Oggetto: invio delle Osservazioni delle associazioni ambientaliste alla procedura di Valutazione di Impatto Ambientale sulle parti variate del “Progetto definitivo del nuovo collegamento ferroviario Torino-Lione parte comune italo-francese, tratta in territorio italiano da confine a Susa-Bussoleno” depositata da LTF ai sensi degli artt. 166, 167 e 182 e segg. Del Dlgs n. 163/2006 2006, come da avviso al pubblico del 15 aprile 2013

**Osservazioni delle Associazioni ambientaliste
Italia Nostra, Legambiente, Pro Natura, WWF Italia
allo Studio di Impatto Ambientale elaborato da LTF
riguardante il progetto definitivo
del Nuovo collegamento ferroviario Torino-Lione parte comune italo-francese
tratta in territorio italiano da confine a Susa-Bussoleno
ai sensi e per gli effetti dell'artt. 166, 167 e 182 e segg. del Dlgs n. 163/2006**

Roma, 19 maggio 2013

Fig. 1 – Traffico merci nel corridoio transalpino della Valle di Susa : dati storici vs capacità

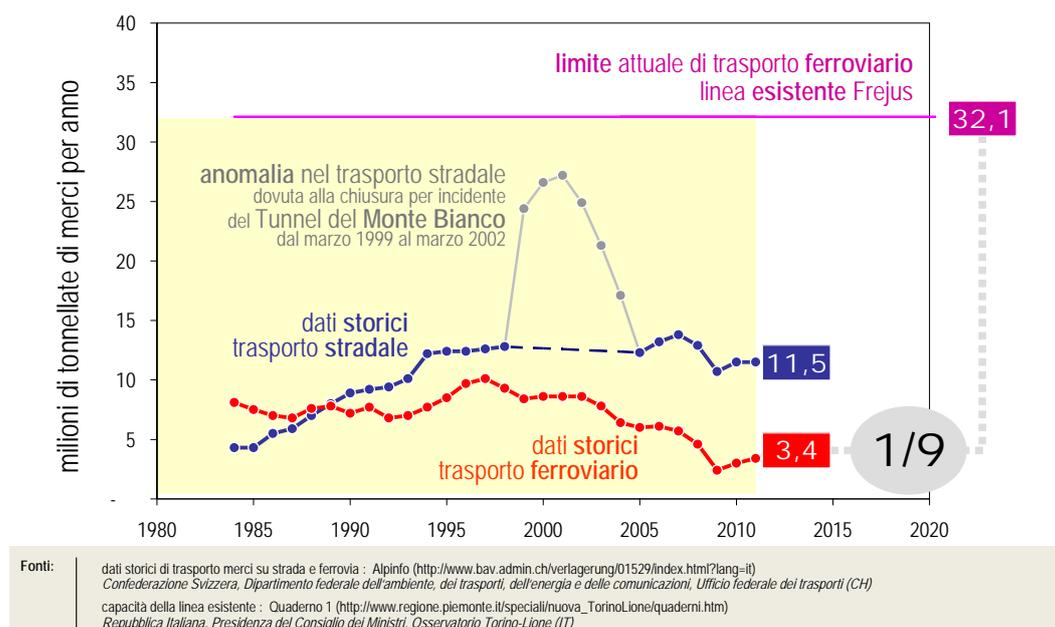
Il traffico merci trasportato su ferrovia (curva rossa in Fig. 1) registra da oltre un decennio una notevole riduzione: il dato più recente (3,4 milioni di tonnellate nel 2011) è pari a circa un terzo del massimo storico (10,1 milioni di tonnellate nel 1997).

Il traffico merci trasportato su strada (curva blu in Fig. 1) è sostanzialmente stabile dalla prima metà degli anni '90. I valori registrati nel quinquennio 1999-2004 (curva grigia in Fig. 1) costituiscono un'anomalia di carattere temporaneo dovuta alla forzata deviazione dei flussi di traffico per effetto dell'incidente sul Tunnel stradale del Monte Bianco (24 marzo 1999). A seguito della sua riapertura al transito dei mezzi pesanti (9 marzo 2002), in pochi anni il trasporto su strada in Valle di Susa si è ricondotto al livello pre-anomalia. il dato più recente (11,5 milioni di tonnellate nel 2011) è di poco inferiore alla media registrata nel quindicennio precedente (12,5 milioni di tonnellate tra 1996 e 2010, esclusa l'anomalia verificatasi).

Fig. 2 – Traffico merci nel corridoio transalpino della Valle di Susa : dati storici vs previsioni

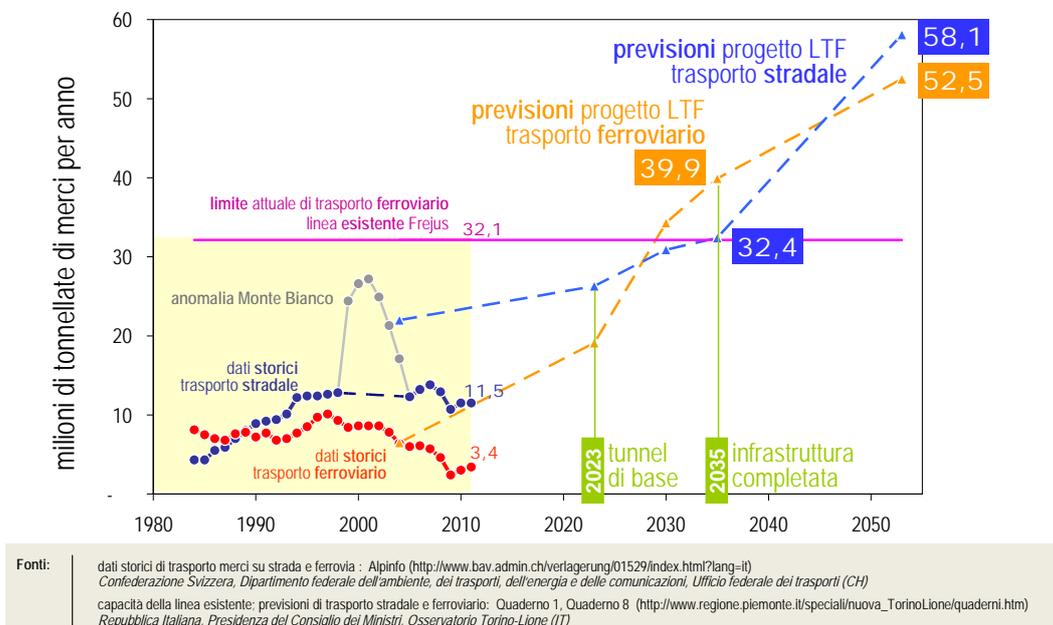
Osservando il periodo 2004-2011 emerge con evidenza come tali previsioni siano fortemente eccedenti rispetto all'andamento reale indicato dai dati storici disponibili. L'errore è presente sia in termini quantitativi (con sovrastime comprese tra 2 e 3 volte il dato storico registrato) ma soprattutto in termini di tendenza. Infatti, secondo le previsioni LTF, tra 2004 e 2010 nel corridoio in esame si sarebbe dovuta registrare una crescita del trasporto merci complessivo superiore al 30%, mentre i dati storici dello stesso periodo indicano una significativa riduzione.

Inoltre le tendenze di medio e lungo termine indicate da LTF (Fig. 2), basate su crescita ancor più sostenute (al 2035 merci su ferrovia decuplicate, merci complessive quintuplicate), appaiono quantomeno incompatibili con gli effetti indotti dall'attuale congiuntura economica mondiale, europea e nazionale.

xiv. *Entità estremamente elevata degli impatti calcolati*

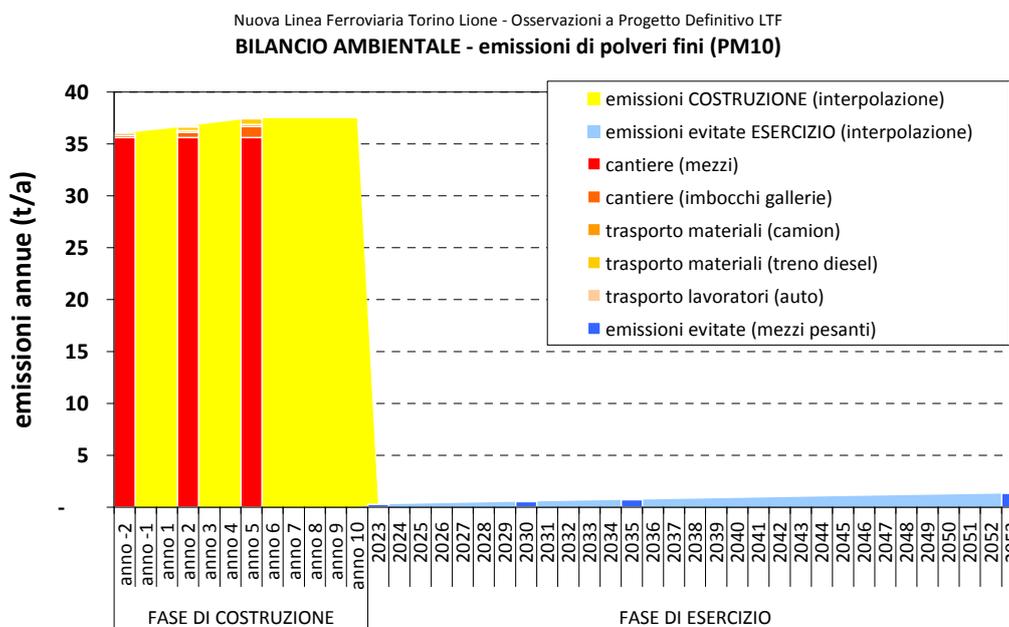
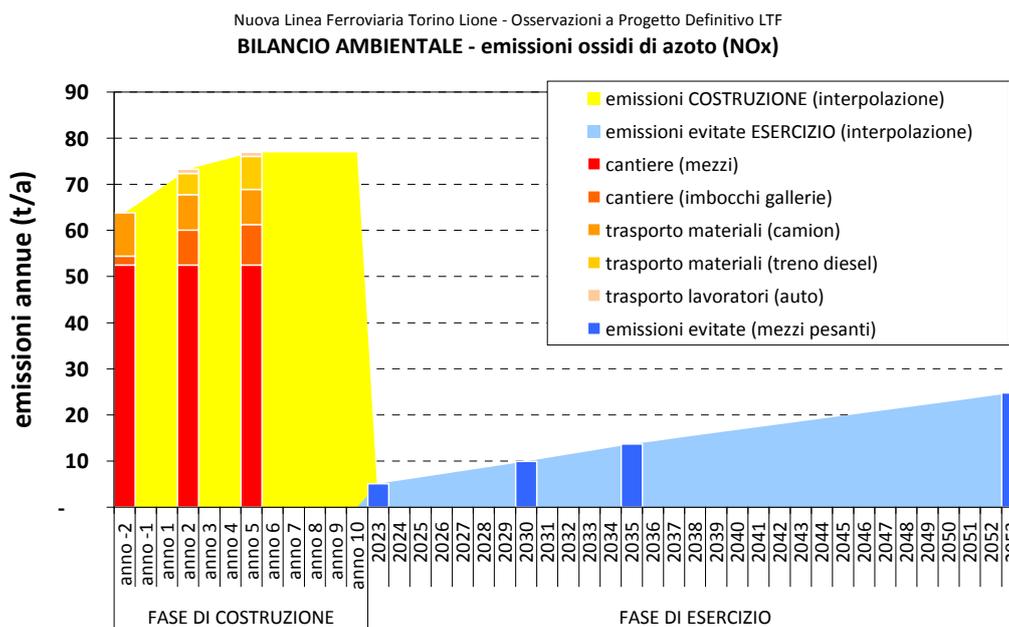
Qualora confermati, i risultati presentati nel SIA LTF indicano impatti sulla componente Atmosfera estremamente rilevanti con contributi sensibilmente elevati delle attività di cantiere alle concentrazioni di inquinanti, tali da originare significativi peggioramenti della qualità dell'aria locale.

A tale riguardo, tenuto conto della generale situazione pregressa di elevato inquinamento atmosferico caratterizzante buona parte del comprensorio territoriale bersaglio degli impatti in esame, si evidenziano notevoli rischi di ampio superamento dei valori limite di protezione della salute umana e della vegetazione, anche in ampie zone esterne alle aree di cantiere.

A titolo di esempio, si segnala in particolare il picco di ricaduta di ossidi di azoto (NO_x) nell'Oasi di Chianocco, indicato in corrispondenza del sito denominato "Oasi di Chianocco 2" (SIA LTF, Tomo 2, Tabella 63, pag. 170). Tale valore (41,05 µg/Nm³) eccede largamente il limite ammesso per la protezione della vegetazione (30 µg/Nm³).
